RIP.271.10.2021

## **ODPOWIEDŹ NA WNIOSKI O WYJAŚNIENIE TREŚCI SWZ**

**Dotyczy:** postępowania o udzielenie zamówienia publicznego, prowadzonego w trybie podstawowym na roboty budowlane pn. „Zagospodarowanie turystyczne jezior w Pełczycach – budowa mostu wraz z infrastrukturą przy ul. Jeziornej”

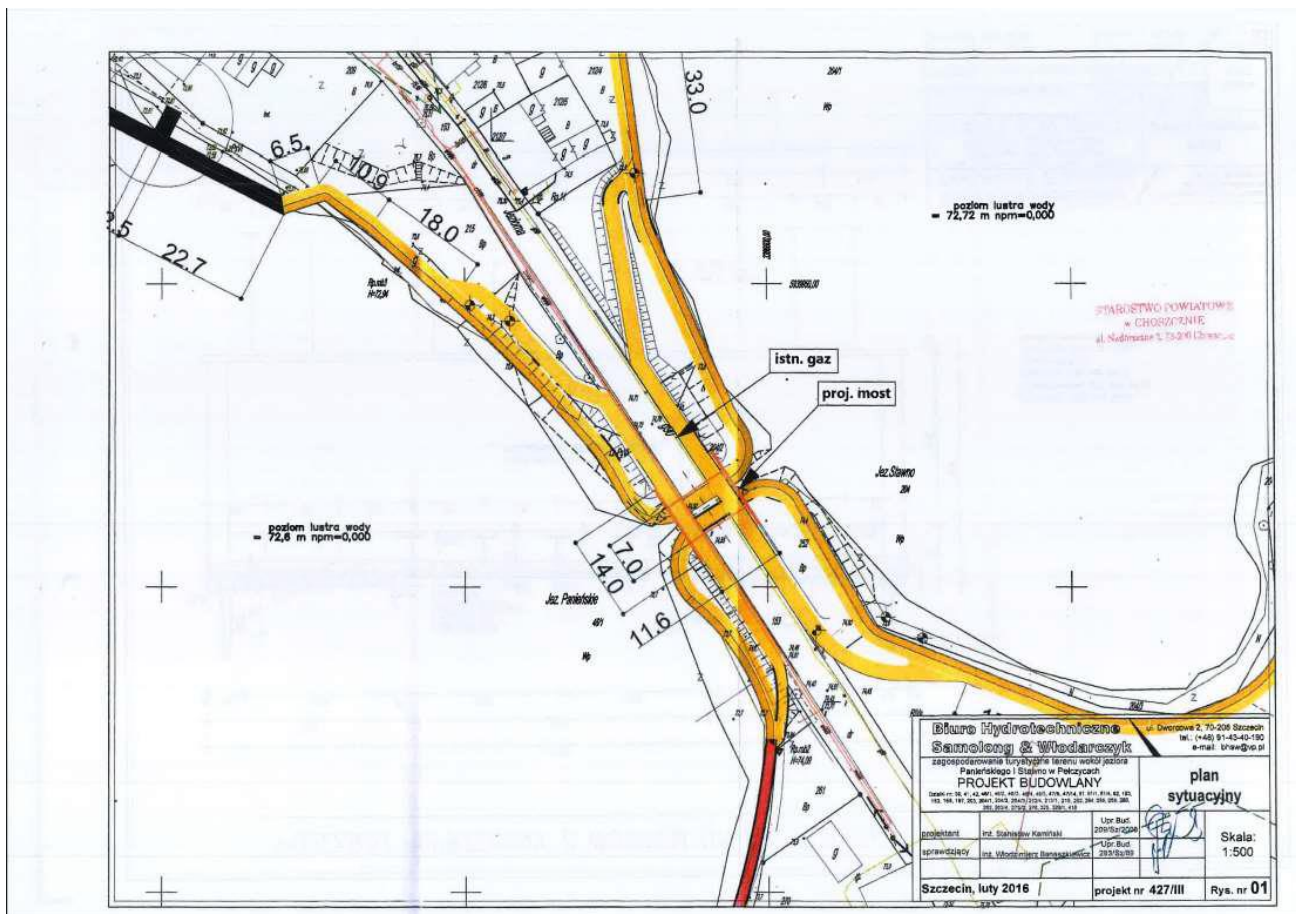
Prosimy o uzupełnienie rysunku 01 Projektu budowlanego mostu o legendę. Prosimy o wyjaśnienie co oznacza gruba linia pomarańczowa, żółta i czerwona.

Rysunek nr 1 został sporządzony przez projektantów, na rysunku został wskazany zakres i granice robót, linie na projekcie wskazują obiekty do budowy/przebudowy oraz media.
